改善箇所説明図

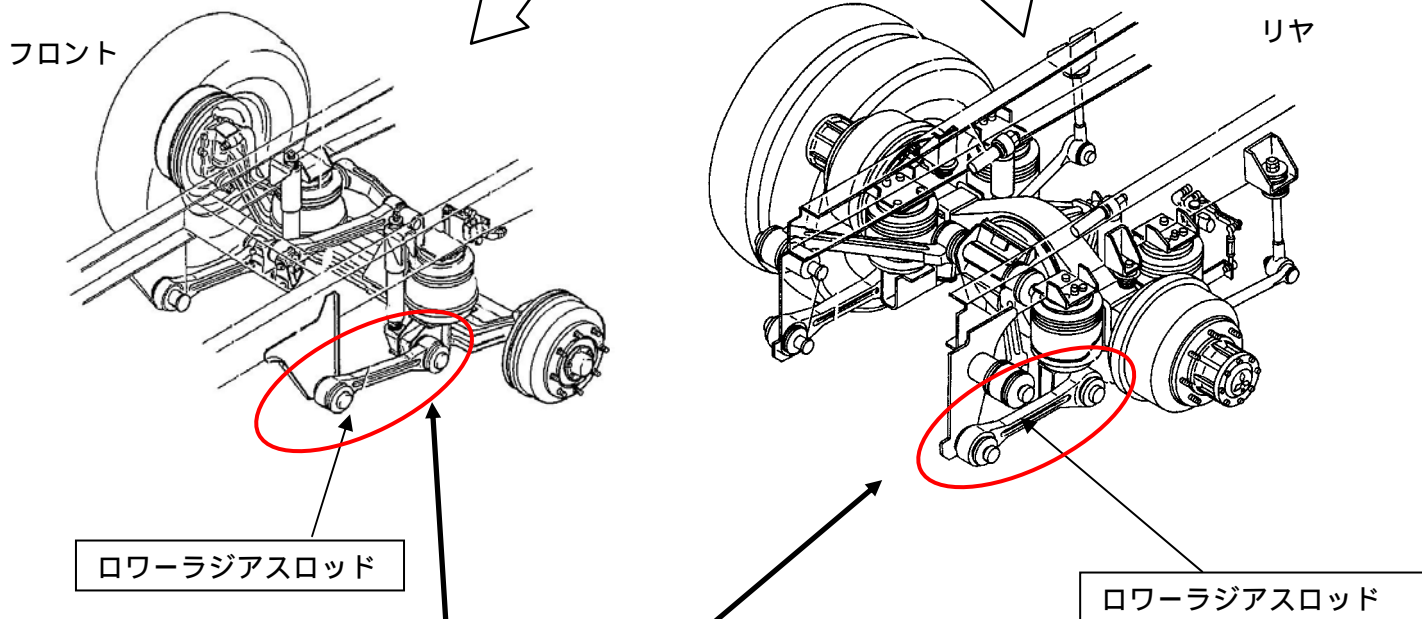
基準不適合発生箇所

後軸のロワーラジアスロッドの強度が不足しているため、山間路走行など低速車両旋回時等の繰り返し入力により、当該ロッドに亀裂が入るものがある。そのため、そのままの状態で使用を続けると、最悪の場合、当該ロッドが折損し、走行安定性が損なわれるおそれがある。

前軸のロワーラジアスロッドにおいて、想定を超える長期の使用に対する強度が不足しているため、当該ロッドに亀裂が入るものがある。そのため、そのままの状態で使用を続けると、最悪の場合、当該ロッドが折損し、走行安定性が損なわれるおそれがある。

改善の内容

全車両、当該ラジアスロッドを点検し、対策品が装着されていない場合には、対策品に交換する。なお、対策品の全数供給に時間を要するため、当面の暫定措置として、当該ロッドの亀裂有無を点検し、異常のあるものは対策品と交換する。異常がないものは後日対策品と交換する。
